MINISTERUL CULTURII NAȚIONALE ȘI AL CULTELOR
SUBSECRETARIATUL DE STAT AL CULTELOR ȘI ARTELOR
ARHIVA COMISIUNII MONUMENTELOR ISTORICE

Bis. „Precepții Noi”

BISERICA PRECUPETII NOI - BUCURESTI

PLAN PARTER

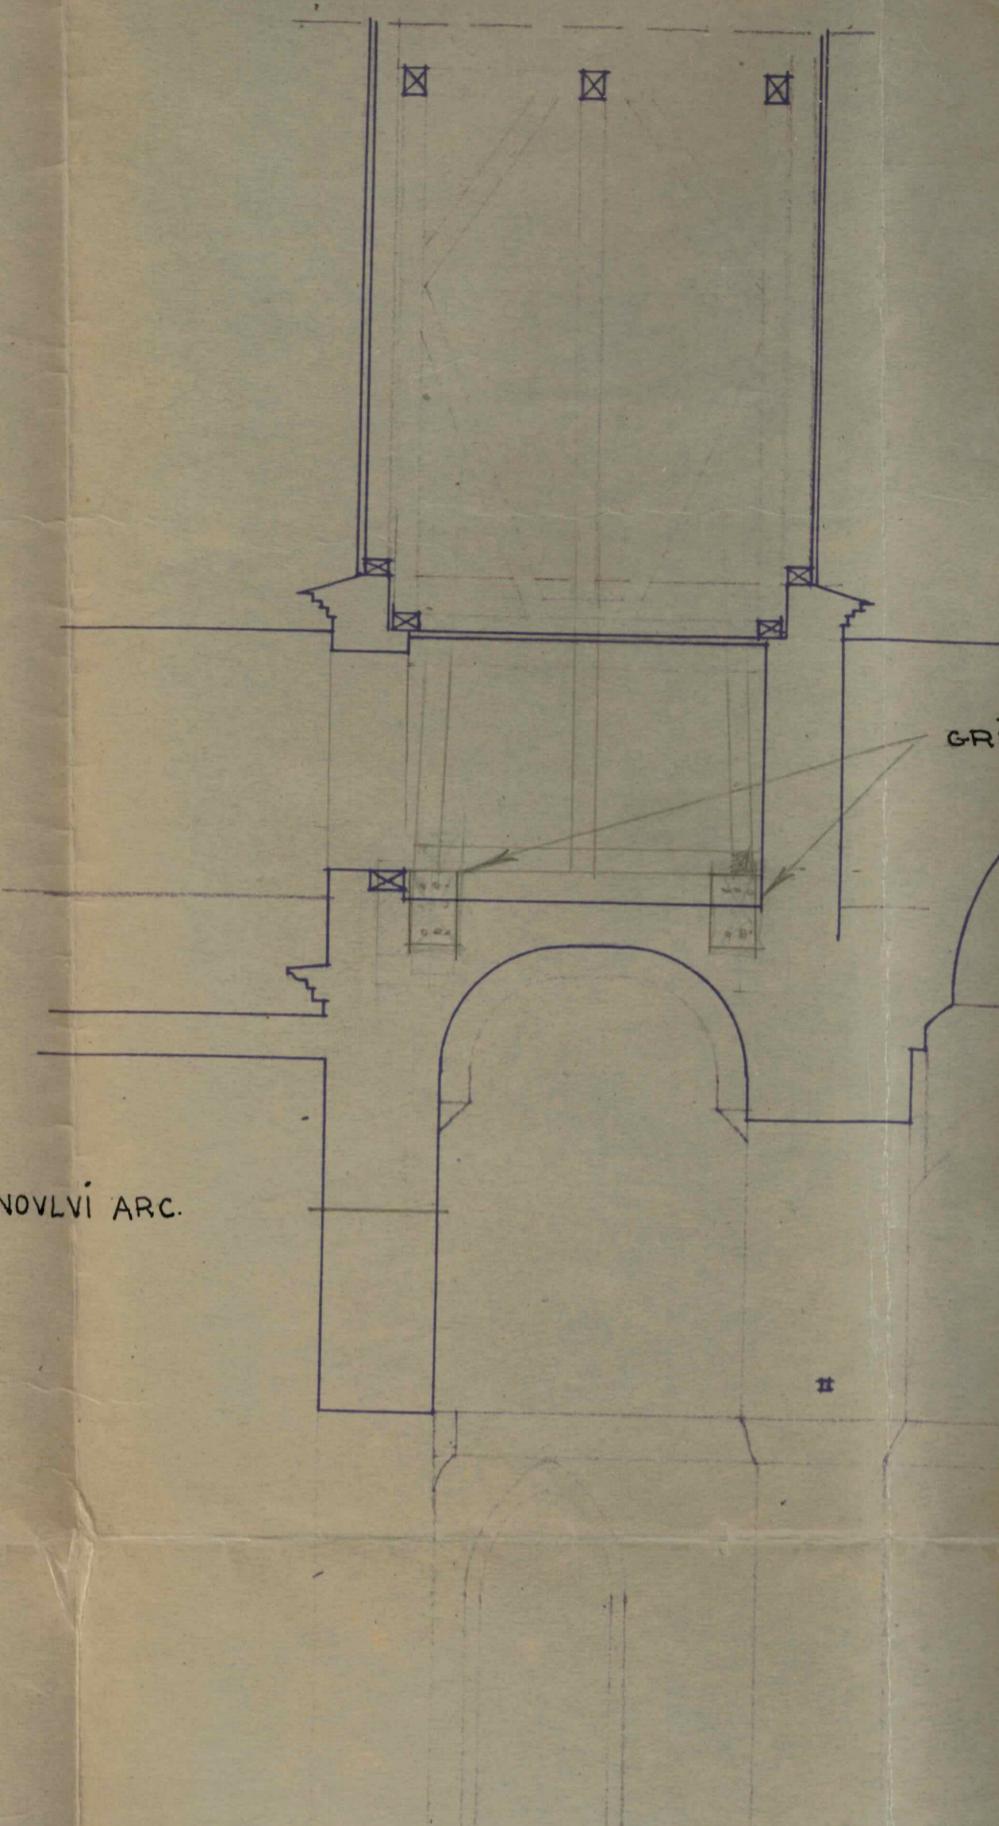
1) Spargerea din nou a fostului zid exterior și înălțarea arcadei care fiind prea joasă împiedică răspândirea sunetului vocilor corului.
*- Cred că se poate aproba această cerere deoarece ce biserica clădită în 1814 și transformată după cum se vede mai sus
în 1865 este complet lipsită de interes.*

A-A' puncte de unde se
va începe cu spargerea
zidăriei.

Verificarea grunilor a de consolidare a turlei

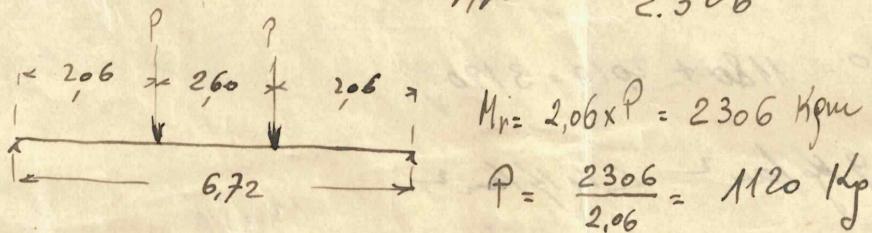
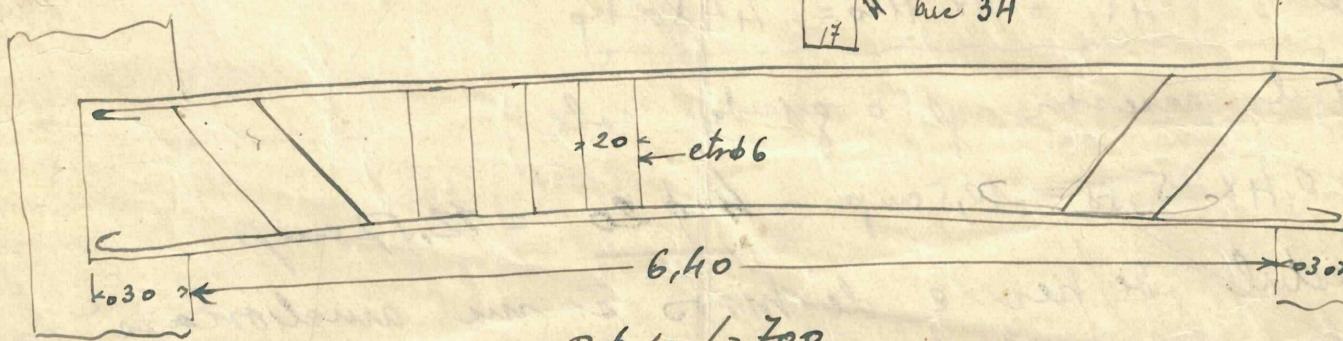
Să verificăm principiuul mașinii se vede că mai mult decât $\frac{1}{2} M$ de care e capabilă grinda e dat de greutate proprie.

O construcție mai ratională ar fi ca grinda să se facă cu secțiuni încrucișate în T și anume:

adica cu o cantitate minimă de beton și fier se poate
susține o greutate aproape de două ori mai mare ca în relația $\frac{1}{2}$.

Tu ce priveste grinde de beton armat
se aproba-ultima soluție a ^{fără} Inginer
W. Breuer, adoptând un profil T. care
permite grindei o rezistență de două-
ori mai mare -

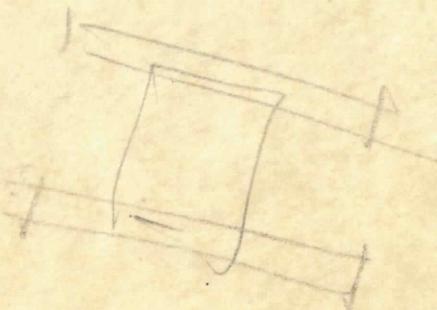
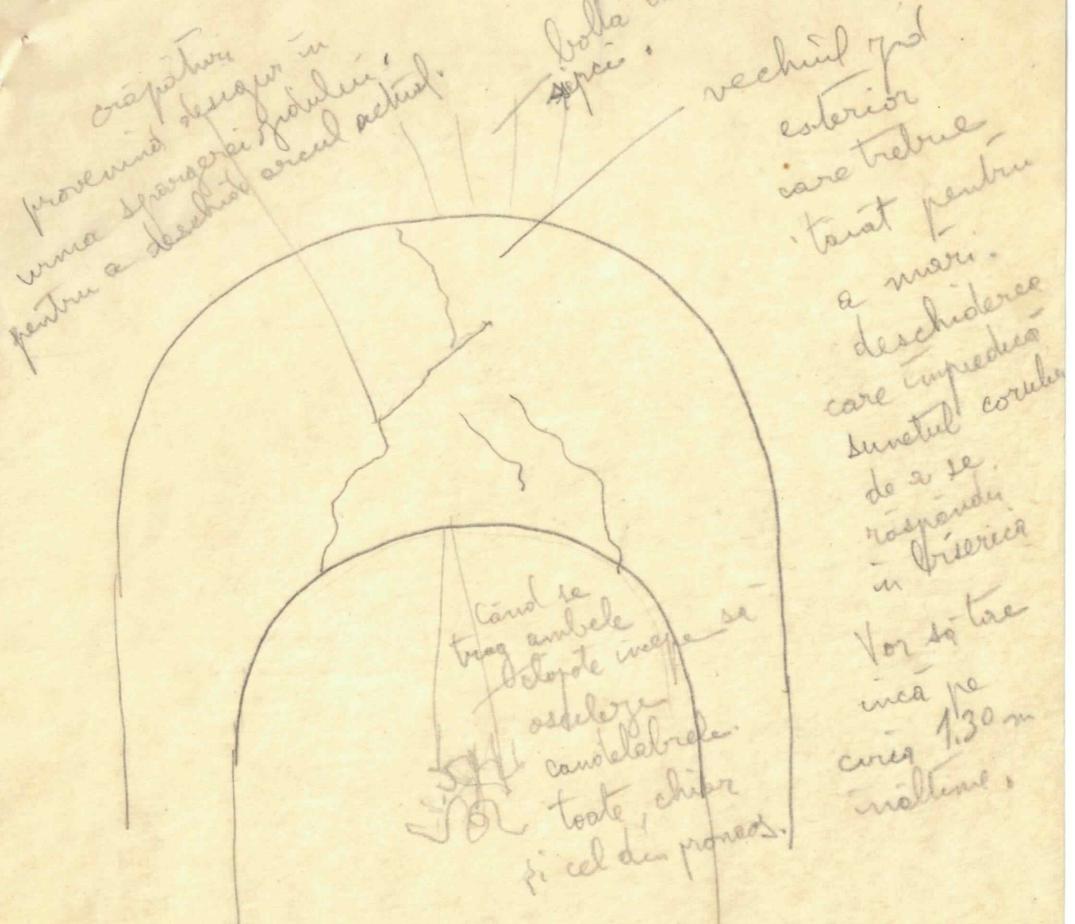
Scannul elopotelor trebuie fixat în
județia care îl suportă, care e ca în subiect.

Scannul este asezat pe bârne
dar nu fixat.

Oscilările scannului sunt formată 2 croptăuri
în acenele transversale care susțin
bajale turlelor.
